CONCEPTO TÉCNICO No CT - 4498
Revisión de Estudio Particular de Respuesta Local
de Amplificación de Ondas Sísmicas
Artículo 7 - Decreto 193 de 2006

ENTIDAD SOLICITANTE:	Juan Reinaldo Suárez – Curaduría 1
LOCALIDAD:	3. Santafé
PROYECTO:	Edificio Manzana 4 del Parque Central Bavaria
DIRECCIÓN:	Carrera 13 No 31-00
UPZ:	91. Sagrado Corazón
TIPO DE RIESGO:	Sísmico
EJECUTOR:	ESPINOSA & RESTREPO
FECHA DE EMISION:	Octubre 13 de 2006

Figura 1. Localización del Edificio a construirse en la manzana 4 del Parque Central Bavaria.

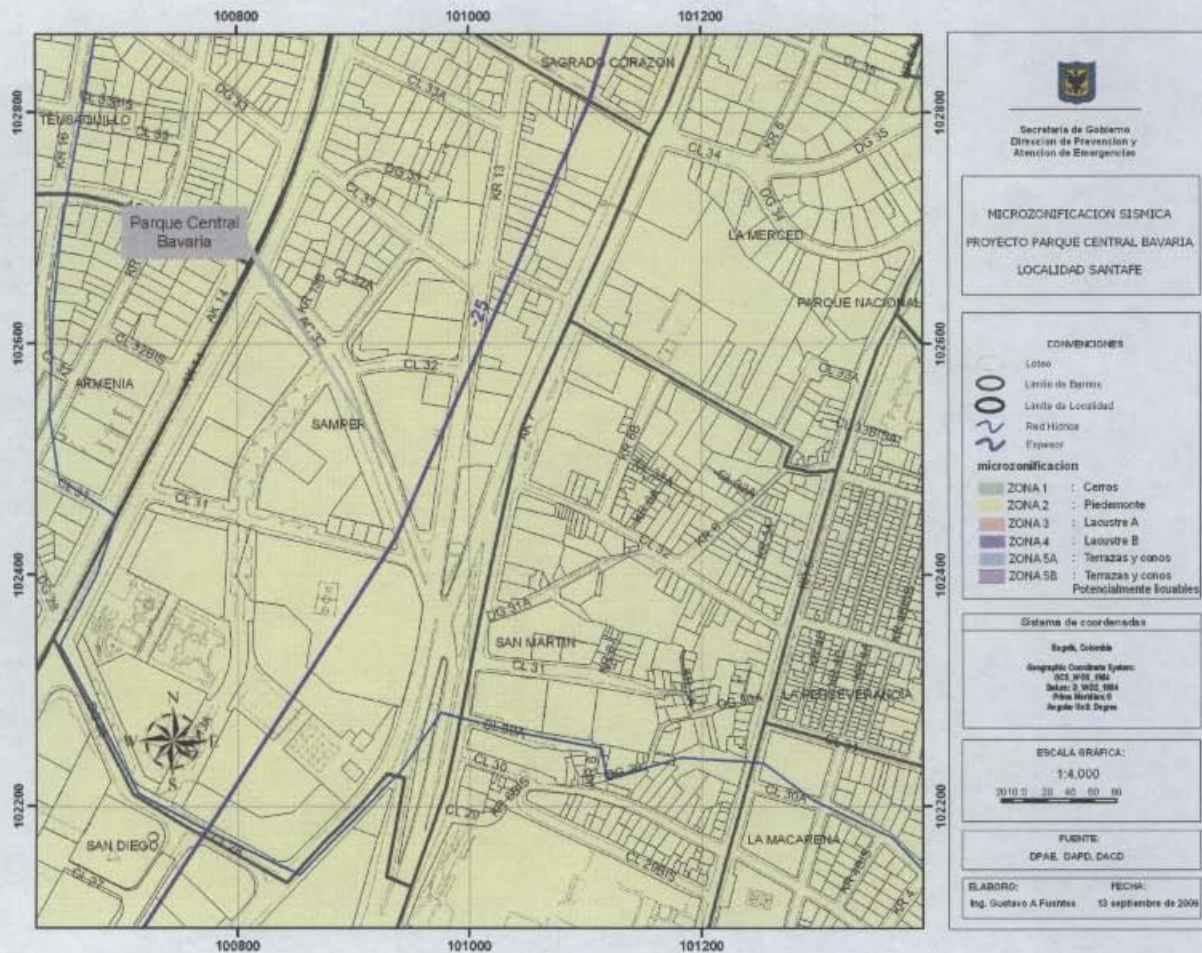
En el informe se define la localización del proyecto en la Zona 2 de acuerdo con el mapa de Microzonificación Sísmica de Bogotá. Esta ubicación está de acuerdo con el Decreto 193 de 2006 (Figura 1 del presente concepto técnico).
